# PARECER DA COMISSÃO DE AVALIAÇÃO

Plataforma Logística da Mercadona em Almeirim

Projeto em fase de estudo prévio

**Processo de AIA nº 1496/2021**

Figura 1 - Layout anterior

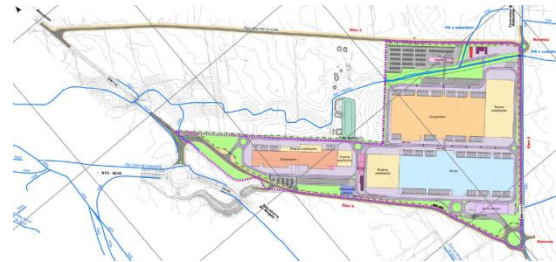
Ainda em sede de Aditamento o proponente procedeu à **alteração do layout** para evitar interferências com linhas de água classificadas da REN, conforme imposição da CA em sede de apreciação prévia do EIA.

Figura 3 – Layout do Projeto

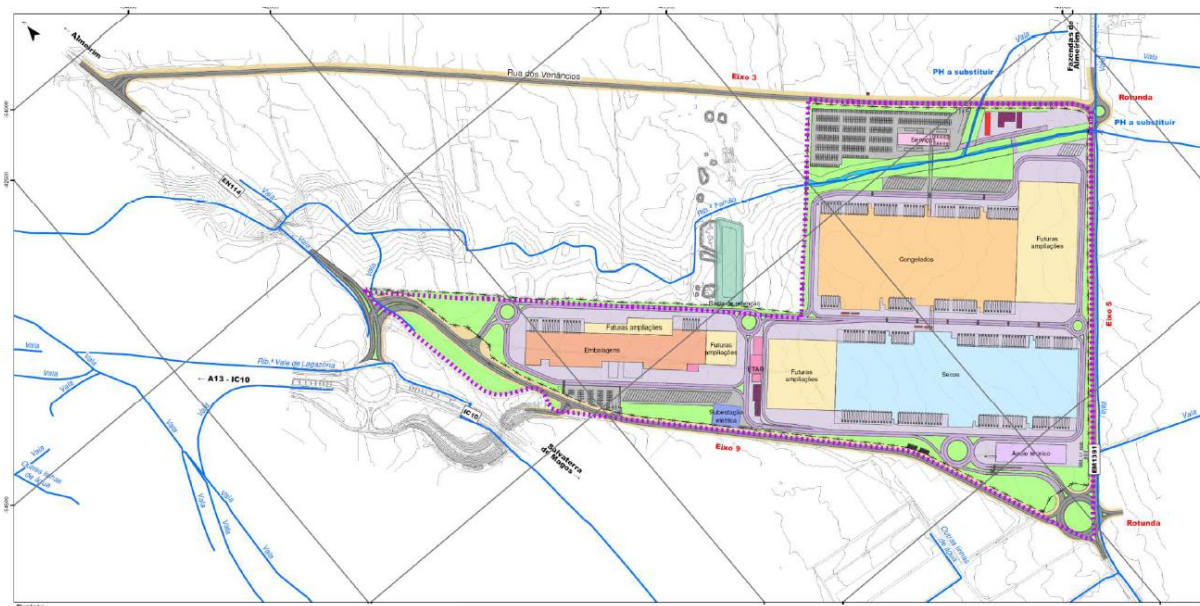
O **projeto é constituído pelas seguintes áreas** (cf. Fig. 3 seguinte): nave de embalagens, estacionamento de veículos ligeiros na zona embalagens, zona de instalações (manutenção, ETAR (2), depósitos de água, subestação elétrica, PRM), edifício de serviços, estacionamento de veículos ligeiros na zona de serviços, nave de refrigerados, nave de secos, apoio técnico, três zonas disponíveis para futuras ampliações (junto às embalagens, junto aos secos e junto aos refrigerados), estacionamento de veículos pesados, vias de circulação, zona de acostagem junto aos cais de carga das naves e espaços verdes (prevê-se a plantação de uma cortina verde envolvente ao lote, interrompida nas zonas das vias de acesso).

Figura 5 - Área de implantação do projeto – Ribeira do Falhão e seu afluente

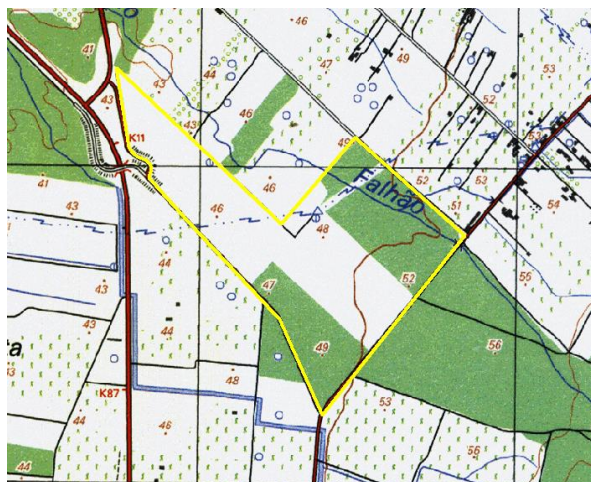
A ribeira do Falhão atravessa o terreno onde se localizará o projeto, sendo que apenas um troço desta linha de água e o de um pequeno afluente desta ribeira atravessam a área de implantação do projeto (Figura 5).

Figura 10 - Sobreiros isolados ou em mancha no local do projeto, de acordo com o EIA

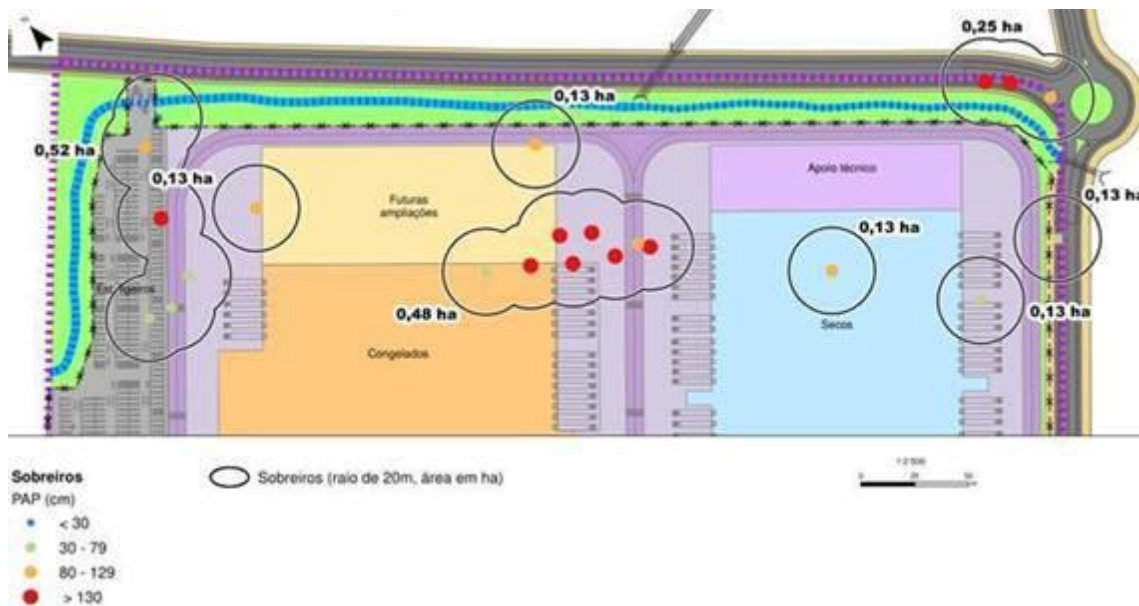
- O projeto não inclui cartografia digital em formato *shapefile* com representação das várias infraestruturas/construções propostas e com a clara identificação de quais os sobreiros a manter e a abater e respetivo PAP. Nos casos em que há continuidade de arvoredo, será necessário que o levantamento inclua os terrenos contíguos à área de intervenção, para que seja possível avaliar a existência e delimitação de povoamentos.
- Considera-se que o EIA não integra informação suficiente para demonstrar o cumprimento do Decreto-Lei n.º 169/2001, de 25 de maio, alterado pelo Decreto-Lei n.º 155/2004 de 30 de junho.

Figura 2 –Sobreiros isolados ou em mancha no local do projeto, de acordo com o EIA

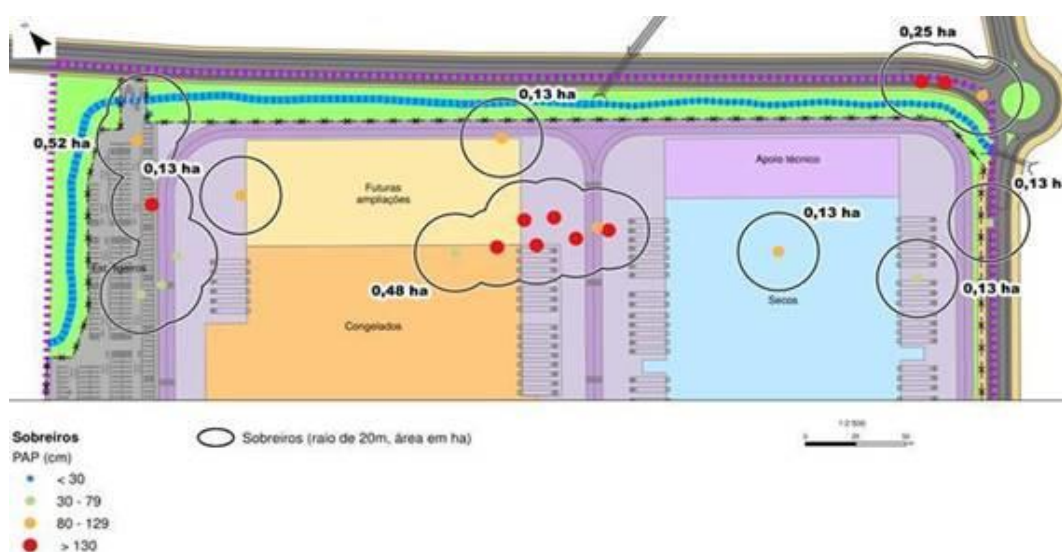
O projeto não inclui cartografia digital em formato shapefile com representação das várias infraestruturas/construções propostas e com a clara identificação de quais os sobreiros a manter e a abater e respetivo PAP. Nos casos em que há continuidade de arvoredo, será necessário que o levantamento inclua os terrenos contíguos à área de intervenção, para que seja possível avaliar a existência e delimitação de povoamentos.

Plataforma Logística da Mercadona.dwg

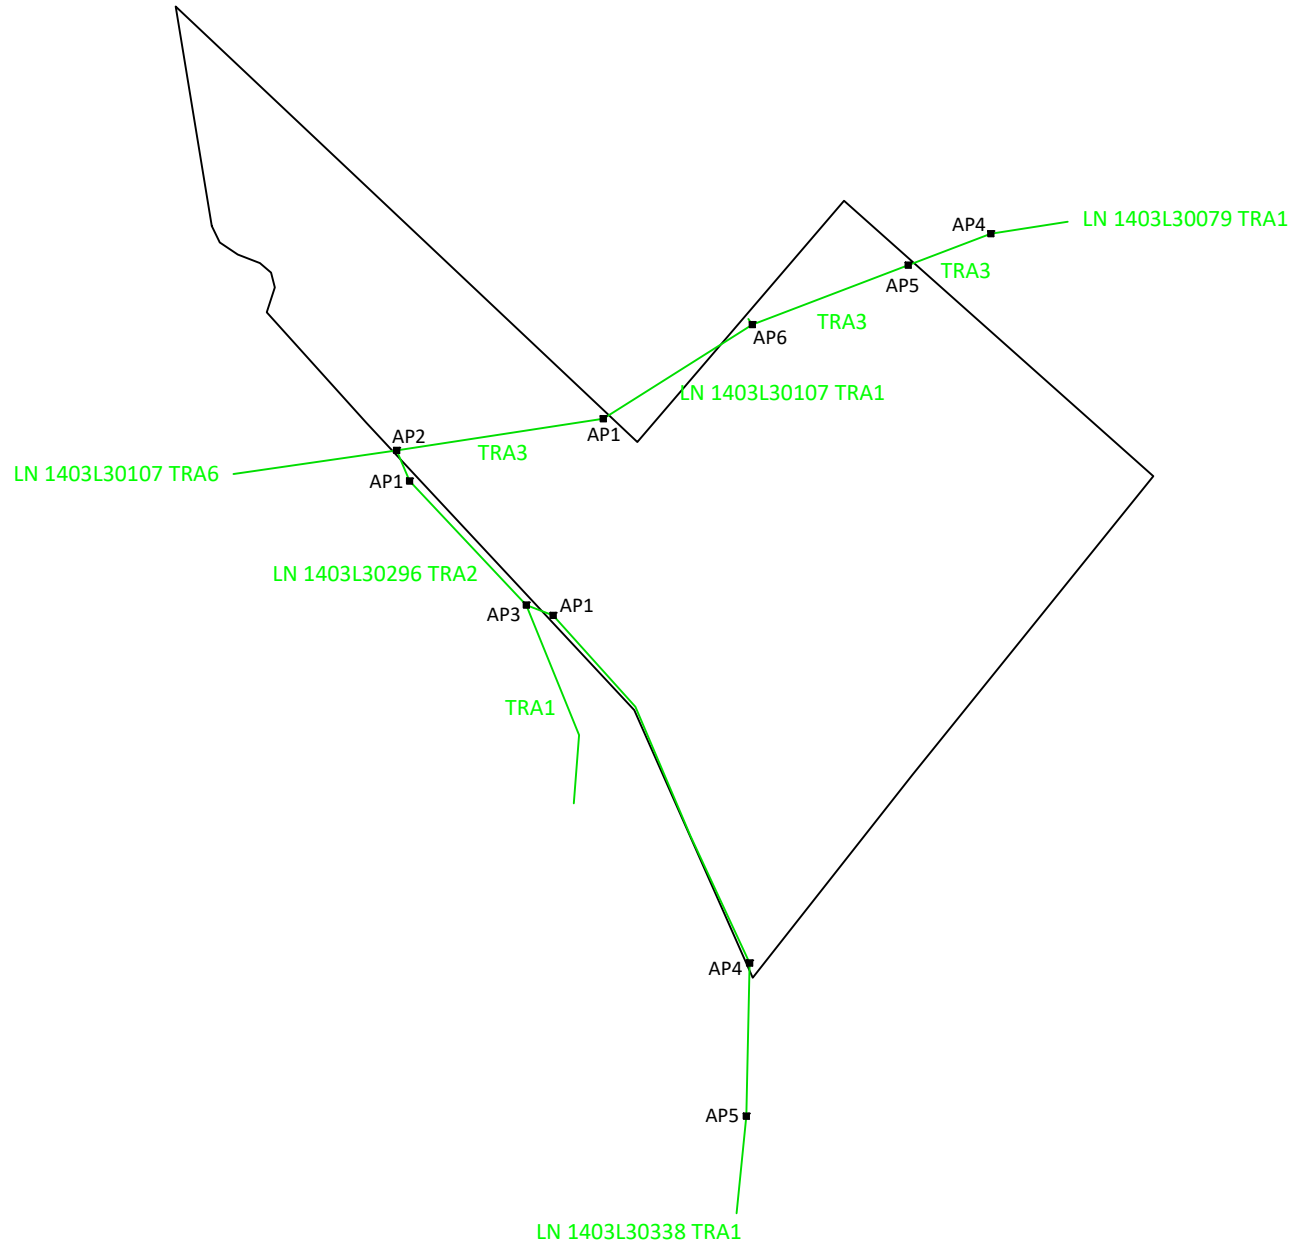
A área do EIA é atravessada e aproximada pelos traçados aéreos das Linhas de Média Tensão a 30 kV (1) "LN 1403L30079" (atravessamento TRA1/TRA3|AP4-AP6-PT de serviço particular), (2) "LN 1403L30107" (atravessamento TRA1/TRA3/TRA6|Apoio de derivação APD6-AP3), (3) "LN 1403L30296" (atravessamento TRA2|Apoio de derivação APD2-AP1 e aproximação TRA2|AP1-AP3) e (4) "LN 1403L30338" (atravessamento TRA1|Apoio de derivação APD3-AP5) (conforme Planta em Anexo).

A zona oriental da área do EIA, é aproximada por Rede de Baixa Tensão e Iluminação Pública (ligada ao posto de transformação de serviço público "PT 1403D3003800 Marquês") (cujo traçado não se encontra representado na Planta em Anexo).
